FICHE DE MODIFICATION RÉGLEMENTAIRE

ZONE VISÉE : 63522IA

MODIFICATION AU RÈGLEMENT R.C.A.6V.Q. 4

N° SDORU 2018-01-001

Plan de zonage

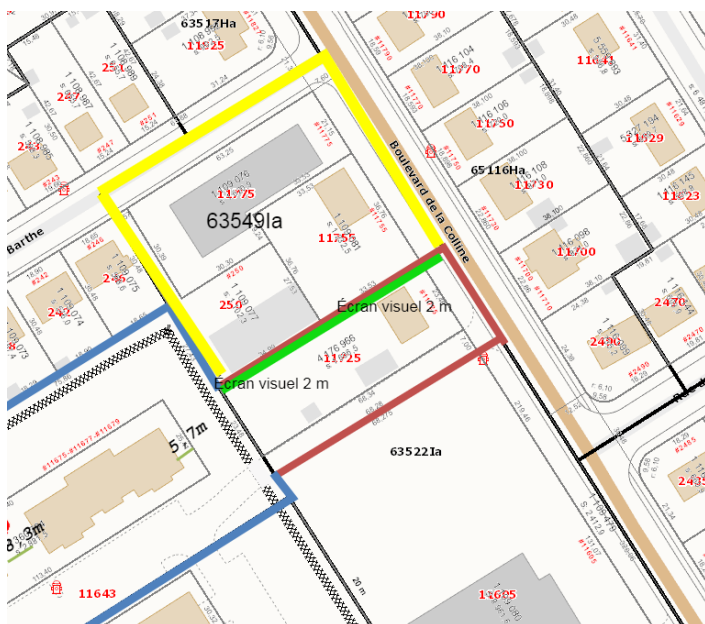
Agrandir la zone 63521Hb à même le lot 4 176 966 et une partie du lot 4 360 770 (allée d'accès).

Ajouter un écran visuel à la limite nord-est de la zone (en vert sur le croquis)

Créer la zone 63549Ia à même la partie nord de la zone 635221a.
